審査資料の品質確認について

審査資料の品質について コメント一覧表

第992回審査会合（2021年7月16日）におけるご指摘事項

反射法探査の結果の速度断面と深度断面の貼り間違い

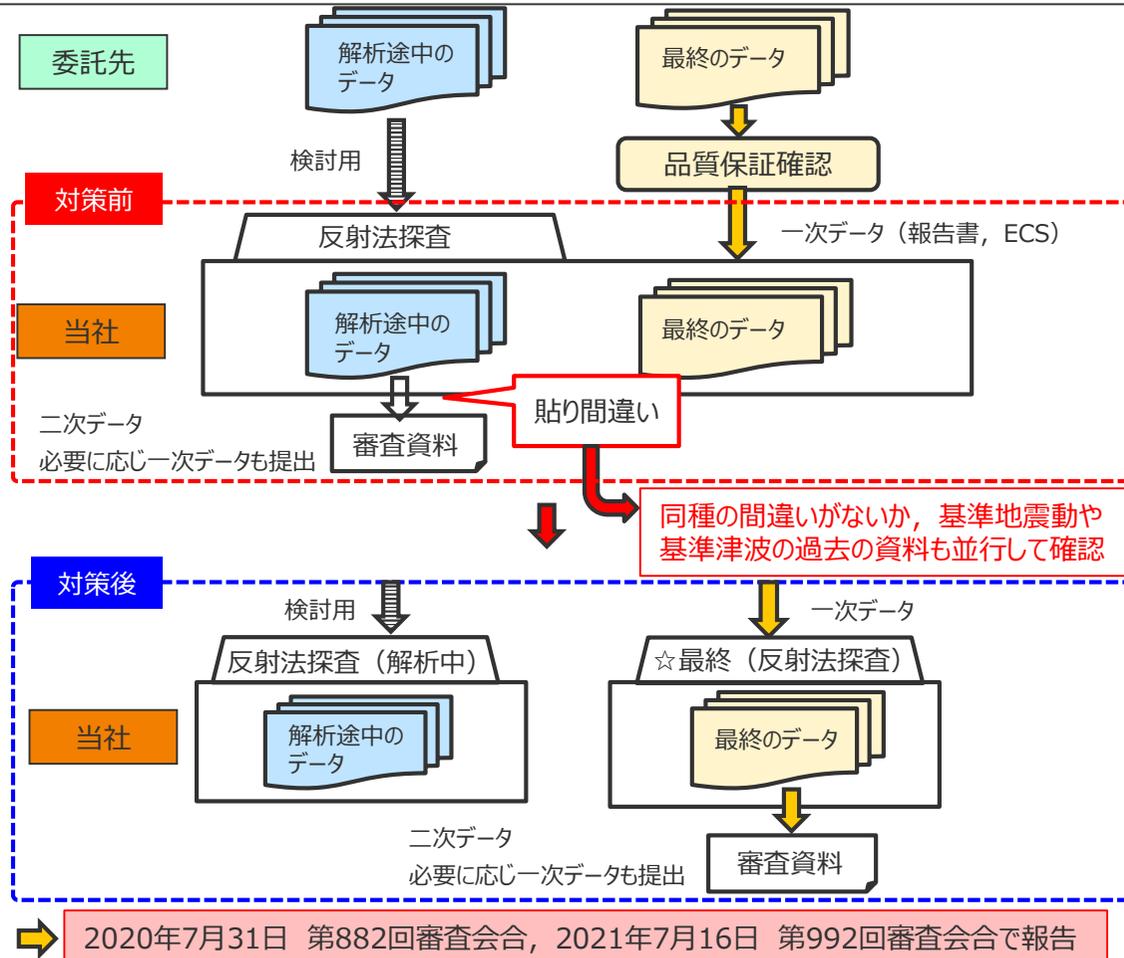
解析途中のデータ（速度断面）と最終のデータ（深度断面）を同じ保存先（フォルダ）に保管しており，似た様なデータが混在していたことから審査資料作成時の確認不足により貼り間違いをしてしまった。（二次データ作成ミス）

解析途中のデータと最終的に審査資料に掲載するデータの保存先（フォルダ）を事前に分けることで貼り間違いを防止する。

また，同種の間違いが基準地震動や基準津波の過去の資料にも無いかを並行して確認する。
